Mission régionale d'autorité environnementale
Grand Est

**Avis sur le projet d'exploitation
du parc éolien des Puyats II
sur la commune de Champfleury (10)
porté par la société ESCOFI**

n°MRAe 2023APGE69

Nom du pétitionnaire	SAS PARC ÉOLIEN DES PUYATS II filiale de la société ESCOFI
Commune	Champfleury
Département	Aube (10)
Objet de la demande	Demande d'autorisation environnementale de construire et d'exploiter un parc éolien de 5 éoliennes et 2 postes de livraison.
Date de saisine de l'Autorité environnementale	05/05/2023

Figure 5: Sensibilité avifaunistique selon le SRE

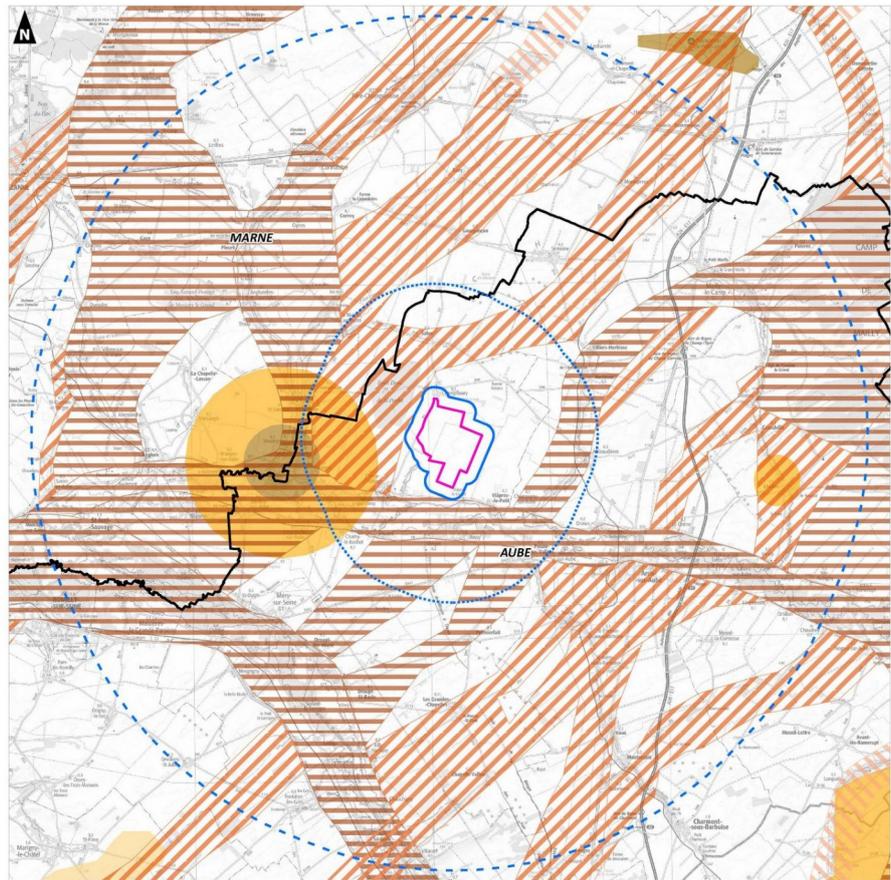
Le SRE décrit un couloir de migration à enjeu fort en limite sud de la ZIP.

L'Ae rappelle que ce schéma datant de 2012 est désormais ancien, et n'a pas été mis à jour alors que de nombreux projets éoliens se sont développés depuis et sont venus restreindre les espaces de passage pour les oiseaux, modifier les couloirs de migration ainsi que saturer les paysages comme le précisent les recommandations formulées dans les remarques liminaires du présent avis, afin de procéder à une mise à jour de ce schéma.

Figure 6: Synthèse de la sensibilité chiroptérologique selon le SRE

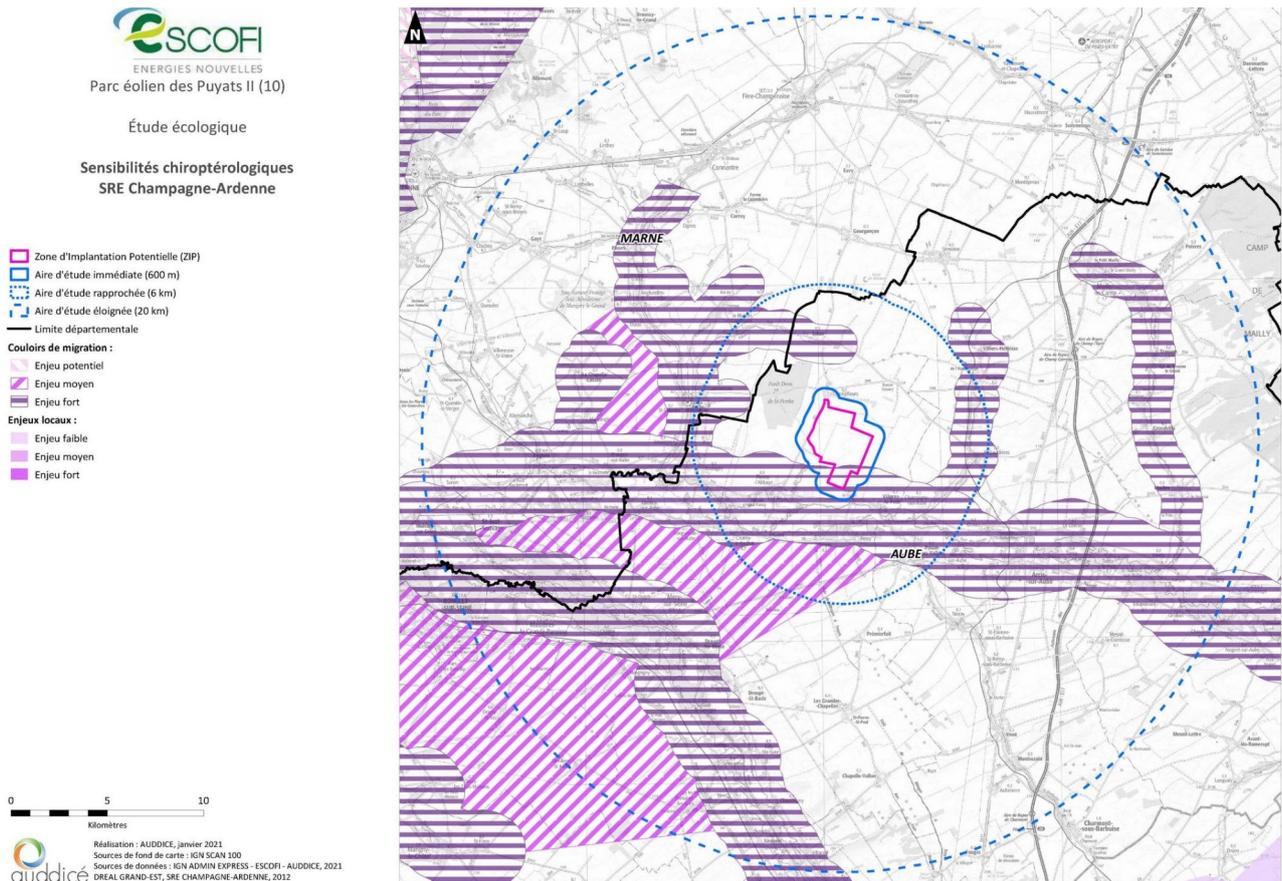
Une mortalité assez importante de chauves-souris a été observée sur certains parcs environnants et de nombreux effectifs ont été contactés à proximité de la zone urbanisée au nord de la ZIP à l'endroit où l'implantation des mâts est prévue. Enfin, aucune écoute en altitude en continu sur un cycle biologique n'a été conduite alors même que les enjeux sont identifiés forts au moment des migrations de chiroptères dans le SRE, au sud de la ZIP.

Pour l'Ae, les mesures de réduction semblent insuffisantes pour ce parc dans la mesure où le contexte n'est pas foncièrement différent des parcs de Champfleury II et de Viâpres-le-Petit.

Elle recommande (comme indiqué dans la dernière version de l'étude d'impact suite aux remarques formulées lors de l'instruction du dossier) l'arrêt nocturne des machines selon les conditions habituellement retenues, soit :

- **du 1er avril au 31 octobre ;**
- **lorsque le vent connaît une vitesse inférieure à 6 m/s ;**
- **pour une température au sol de 10 °C et plus (et non de 12 °C comme mentionné dans la dernière version de l'étude d'impact) ;**
- **entre 1 heure avant le coucher du soleil et 1 heure après son lever.**
